DODATOK Č. 2
K ZMLUVE O DIELO

- 1.1. Zmluvné strany uzatvorili dňa 28.10.2021 Zmluvu o dielo č. ZM2026248, ktorej predmetom je záväzok Zhotoviteľa zhotoviť dielo „**Rekonštrukcia - Kreatívne centrum RTVS Banská Bystrica**“ (ABF8_stavebné práce) - podľa špecifikácie uvedenej v Prílohe č. 1 tejto zmluvy - Ocenený výkaz výmer a v Prílohe č. 2 tejto zmluvy - Harmonogram a podľa Východiskových podkladov (ďalej len „**Dielo**“) spôsobom a v rozsahu bližšie špecifikovanom v tejto zmluve:

Z M E N O V Ý L I S T S T A V B Y

ZMENOVÝ LIST STAVBY č. 02							
Názov stavby: Rekonštrukcia - Kreatívne centrum RTVS Banská Bystrica" (ABF8_stavebné práce) Objekt: Hurbanova							
Zmena vyvolaná:

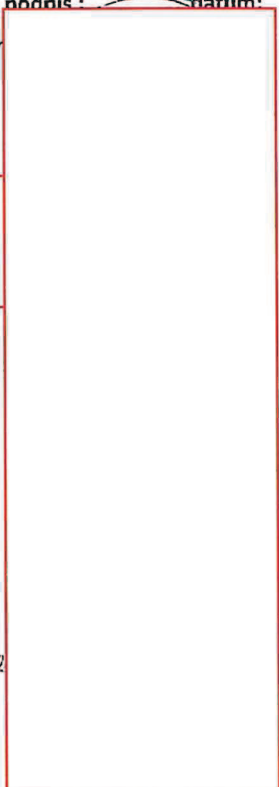
☐	projektom	☒	realizáciou	☐	objednávateľom
☐	projektom						
☒	realizáciou						
☐	objednávateľom						
Stavebný objekt: SO 02	Časť: 01-RTVS Hurbanova ulica BB						
Popís zmeny: Zmeny v RPD, ktoré vznikli počas realizácie búracích prác, nového stavu a požiadavky objednávateľa - úprava pripojení radiátorov							
Prílohy :	1. Položkový rozpočet						
Odôvodnenie zmeny: - ZL2: Pôvodné rozvody ústredného vykurovania boli zrealizované v minulosti pre radiátory s roztečou 500 mm. Navrhované radiátory mali rozteč 600 mm a preto bolo potrebné upraviť rozvody kúrenia a prispôsobiť k predsadenej sadrokartónovej stene.							
Stanovisko projektanta: 	Podpis: 						
POSÚDENIE NÁVRHU ZMENY
